# Introdução

O Governo do Estado do Mato Grosso, por meio da Secretaria de Estado de Infraestrutura e Logística (SINFRA), abriu em 31 de março de 2021 o período de Consulta Pública para estudos que subsidiariam a escolha pela implantação do Ônibus de Trânsito Rápido (BRT), movido à eletricidade, em Cuiabá e Várzea Grande.

# Contribuições, Respostas do Governo e Réplicas do SIMEFRE e Instituto de Engenharia

Figura 31: Traçado das linhas BRT

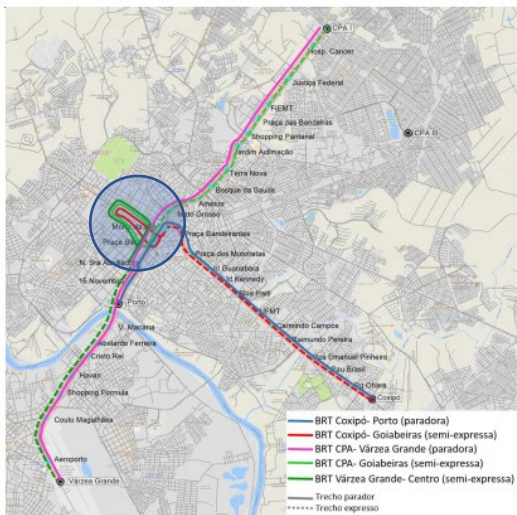
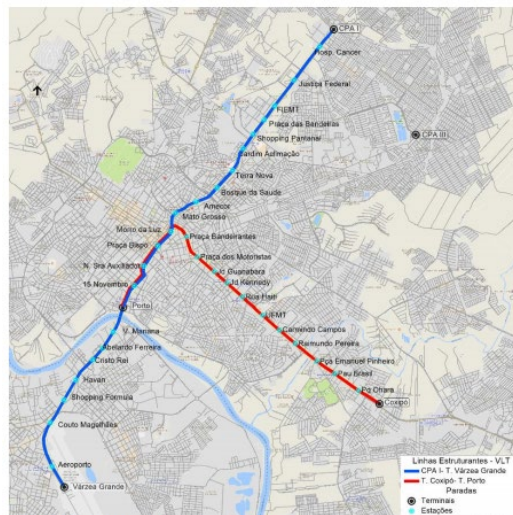
Conforme as Figuras 30 e 31 do Relatório B, é possível observar que as linhas do modal BRT não se equivalem às linhas do modal VLT, pois a linha 5/ do modal BRT abrange a região central de Cuiabá (destacada em azul), por ser uma área adensada ensejará novas desapropriações não previstas.

**Resposta do Governo:** A implantação das faixas de ultrapassagem na solução BRT foram estudadas a partir do projeto executivo geométrico do VLT, mais especialmente nos trechos das estações. Na solução rodoviária as plataformas são unidirecionais e desmembradas (uma por sentido), alocadas com defasagem a fim de permitir a incorporação da faixa de parada e outra de ultrapassagem. A projeção geométrica desta solução nas estações do VLT (com plataformas bidirecionais), considerando as áreas de transição na aproximação dos trens mostra que tal solução não gera incremento nas áreas de desapropriação do entorno.

Figura 31: Traçado das linhas BRT

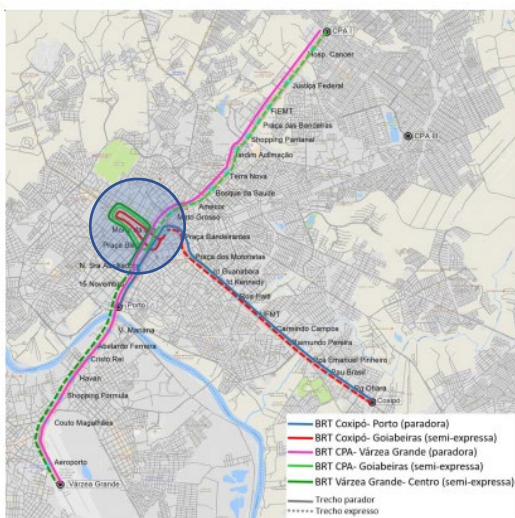
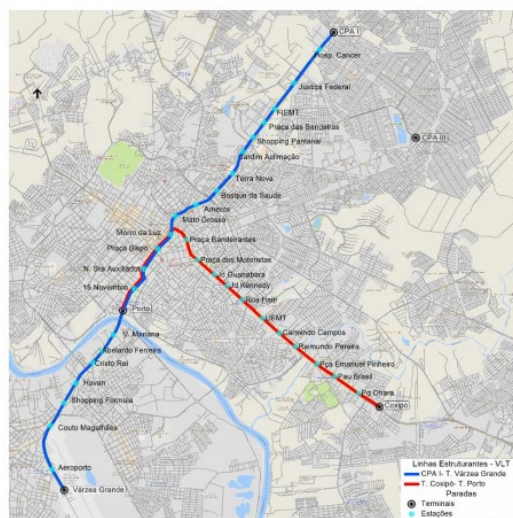
**Conforme as Figuras 30 e 31 do Relatório B, é possível observar que as linhas do modal BRT não se equivalem às linhas do modal VLT, pois a linha 5 do modal BRT abrange a região central de Cuiabá (destacada em azul).**

**A linha 5 conforme apresentada não se configura como BRT, e sim como uma linha alimentadora do sistema de transporte, que pode servir ambos os modais. Não há notícia de estudos incrementais para o modal VLT considerando a adição da região central de Cuiabá (área circunscrita em azul na imagem acima). Dessa forma fica evidente que não se tratou a análise de demanda das duas modalidades de maneira similar ou isonômica.**

Especificamente em relação à integração da Linha 5 com o VLT, que também está citada na argumentação da questão, não foi possível entender a sugestão ou consideração, pois vejamos. A linha 5 do BRT é uma linha expressa prevista na alternativa BRT para levar os passageiros do Terminal Várzea Grande até o Centro de Cuiabá, com traçado idêntico ao VLT até à estação Bispo Dom José. Assim, não há como se falar em integração desta linha com o VLT pois são traçados concorrentes.

Figura 31: Traçado das linhas BRT

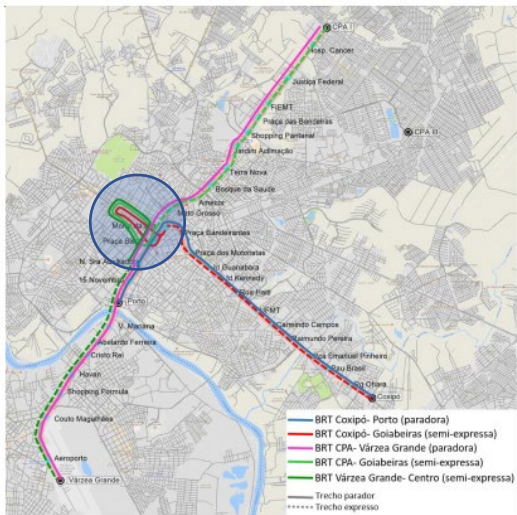
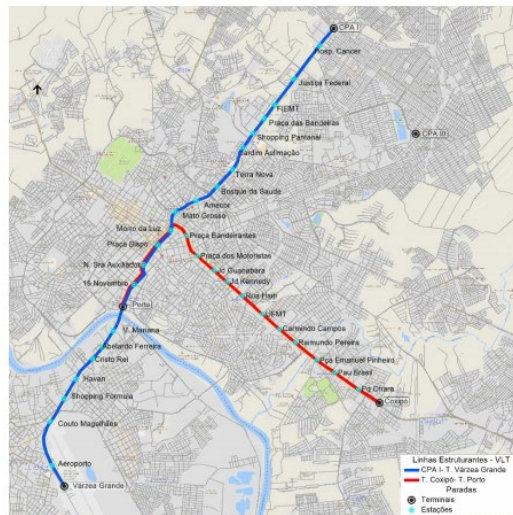
Conforme as Figuras 30 e 31 do Relatório B, é possível observar que as linhas do modal BRT não se equivalem às linhas do modal VLT, pois a linha 5 do modal BRT abrange a região central de Cuiabá (destacada em azul).

**Foram feitos estudos incrementais para o modal VLT considerando a adição da região central de Cuiabá (área circunscrita em azul na imagem acima)? Dessa forma estaríamos tratando a análise de demanda das duas modalidades de maneira similar, possibilitando a quantificação do efeito sobre o aumento do número de passageiros e seu recorrente efeito sobre a tarifa técnica e o subsídio do sistema.**

**Resposta do Governo:** inicialmente cabe uma correção à pergunta uma vez que os estudos produzidos pelo estado não abordam somente o BRT elétrico, mas também a solução VLT. Sim, foram produzidos estudos de tarifa técnica para BRT elétrico e os mesmos constam dos relatórios “5. Estudos Eixo Estrutural – Produto C” e “6. Estudos Eixo Estrutural – Resultados Frota Pública”. Os estudos consideram cenários distintos: rede integrada operada com VLT e outra rede distinta operada com BRT. Em relação à “Linha 5”, ver resposta da questão 3.
